Schemat ideowy systemu sygnalizacji zalania pomieszczeń wodą w załączeniu.

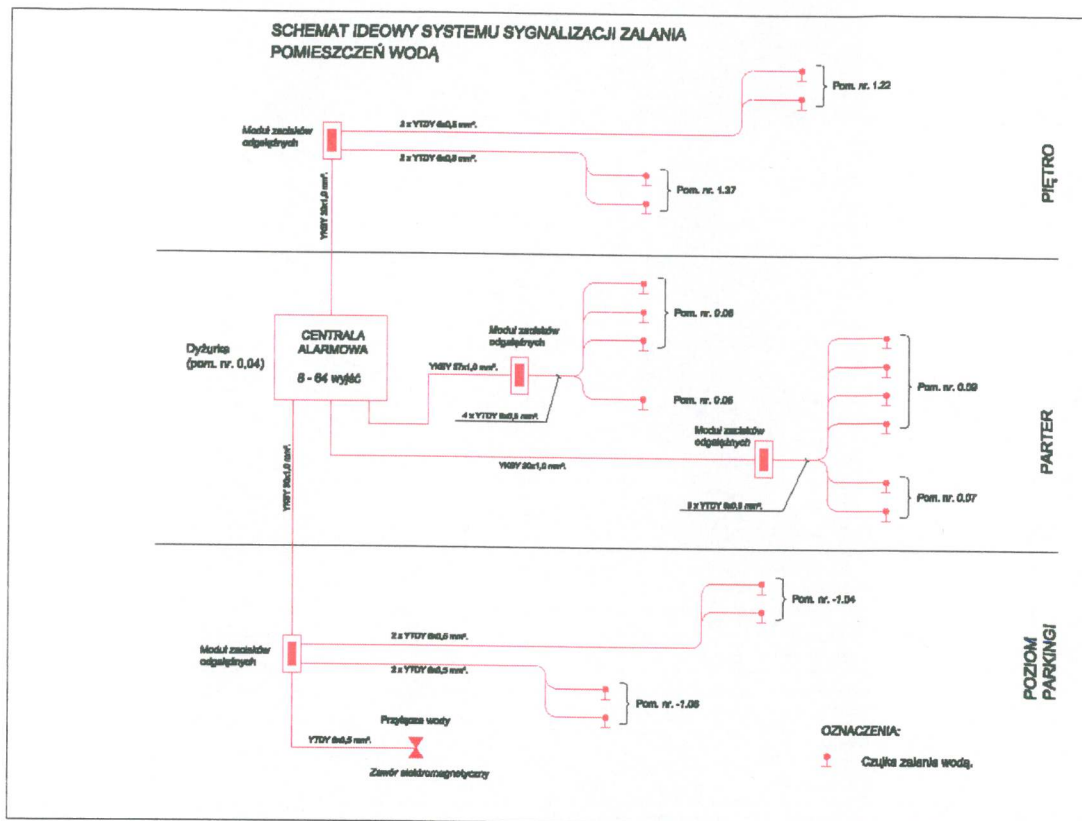
49. W nawiązaniu do pkt 14 wyjaśnień Zamawiającego z dn. 05.05.2014r. prosimy o udostępnienie szczegółowego opisu i schematu systemu powiadamiania o zalaniu w pomieszczeniu serwerowi i archiwum oraz parametrów urządzeń wchodzących w skład instalacji. Informacje te SA niezbędne do oszacowania wartości instalacji, gdyż skąpy opis zawarty w dokumentacji oraz dość ogólnikowe wyjaśnienie Zamawiającego uniemożliwiają prawidłową wycenę systemu.

Instalację systemu powiadamiania o zalaniu wodą przewiduje się w POM. Nr 0.09, 0.06, 0.05, 0.07, -1,06, -1,04, 1.22, 1.37. W skład instalacji wchodzi:

- Czujniki zalania wodą. Zakres temperatury pracy od -10⁰C do +55⁰C, napięcie zasilania – 12V DC, max prąd 4,0 mA.
- Centrala alarmowa zalania pomieszczeń wodą z płytą główną od 8 do 64 wejść.
- Moduły zacisków odgałęźnych
- Kable sygnalizacyjne YTDY i sterownicze YKSY.

Centrale sygnalizacyjną lokalizuje się w pom. nr 0.04. Do wyceny przyjąć ilości podane w przedmiarze robót tj.:

Montaż centrali alarmowej 8-64 wejść	1 kpl
Montaż czujek zalania wodą	18 szt
Moduły zacisków odgałęźnych	4 szt
Układanie kabli sygnalizacyjnych YTDY 6×0,5 mm ²	280 mb
Układanie kabli sterowniczych YKSY 30×1,0 mm ²	40 mb
Układanie kabli sterowniczych YKSY 37×1.0 mm ²	50 mb
